**OGGETTO: Affare 47/2022.** Porto di Genova – Adeguamento tecnico - funzionale relativo agli ambiti S2 e S3 del vigente Piano Regolatore Portuale di Genova.  
- Trasmissione copia parere. -

*Adunanza dell'8 settembre 2022*

*N. del Protocollo 47/2022*

**OGGETTO:** Porto di Genova – Adeguamento tecnico - funzionale relativo agli ambiti S2 e S3 del vigente Piano Regolatore Portuale di Genova.

#### AREA TERRITORIALE S - SAMPIERDARENA

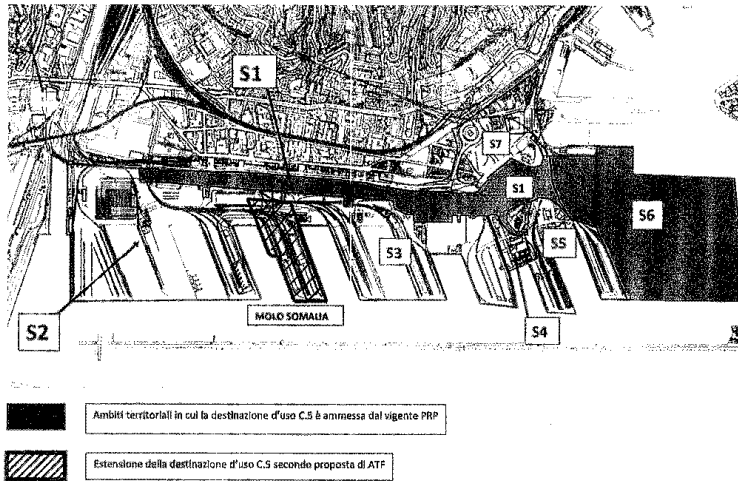
Queste variazioni di destinazioni d’uso proposte sono più efficacemente rese intellegibili dalla rappresentazione grafica di cui alla figura sottostante:

La sintesi quantitativa, riferita all'evidenza grafica di cui sopra, mostra che la consistenza delle variazioni proposte, in termini di incrementi assoluti e percentuali delle superfici del sedime portuale, comporta:

l'estensione della funzione C5 prevista dalla proposta di ATF in una porzione degli ambiti S2 ed S3 ammonta a circa 32.400 mq + 53.300 mq = 85.700 mq;

Come si può desumere la proposta variativa comporta un **incremento dell'11,2%** delle superfici infrastrutturali attualmente ammesse a C5 ed un **incremento del 5%** nell'ambito della intera famiglia delle funzioni commerciali attualmente previste.

AREA TERRITORIALE DI SAPIENZA - AMBITI S2 ED S3

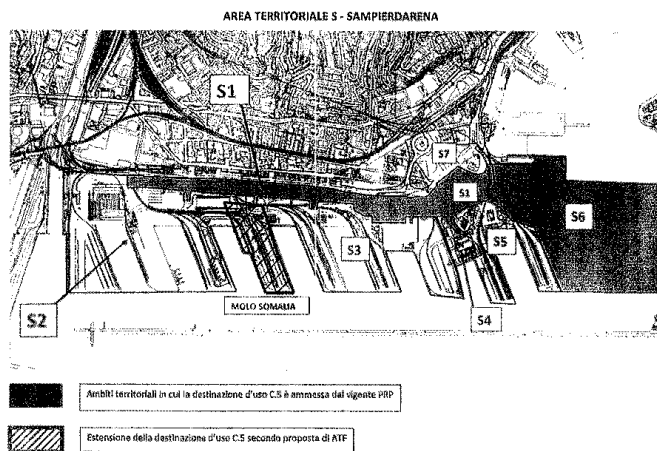
Per quel che riguarda la proposta di ATF in esame, si può affermare che trattasi di una modifica non sostanziale della caratterizzazione funzionale dell'intera area portuale interessata, in quanto introduce funzioni compatibili con quelle già esistenti nella medesima area portuale

Come già riportato in precedenza, la proposta di ATF va a modificare le schede tecniche relative agli ambiti S2 e S3 dell'area territoriale di Sampierdarena del vigente PRP inserendo, in aggiunta alle articolazioni funzionali già presenti, l'articolazione funzionale C5 che riguarda le "Operazioni portuali relative a movimentazione e stoccaggio di rinfuse liquide: prodotti chimici", secondo la declinazione resa dall'art. 7, punto 2 delle Norme tecniche del vigente PRP.

Il che tradotto nella più immediata intellegibilità di una rappresentazione grafica, viene riportato nella figura sottostante:

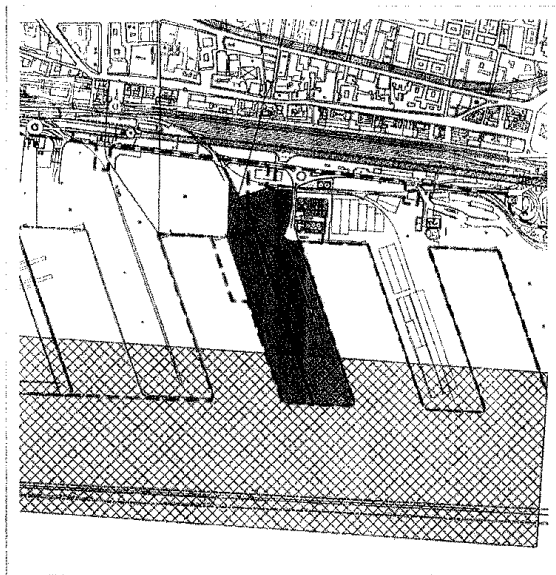
*Nella proposta tecnica si riscontra il riferimento agli aspetti strutturali nella relazione "Valutazioni di sicurezza per delocalizzazione Superba su Ponte Somalia":*

*Fermo restando che dovranno essere effettuate tutte le prove geotecniche e le analisi strutturali necessarie, non si rilevano in atti i riferimenti agli approfondimenti necessari per una adeguata progettazione antisismica. Il rischio sismico, infatti, è un aspetto fondamentale della sicurezza poiché*

*i danni dovuti alle azioni sismiche possono comportare anche danni indiretti (fuoriuscita di sostanze, incendi, ecc...) che sono stati individuati invece come aspetti fondamentali.*
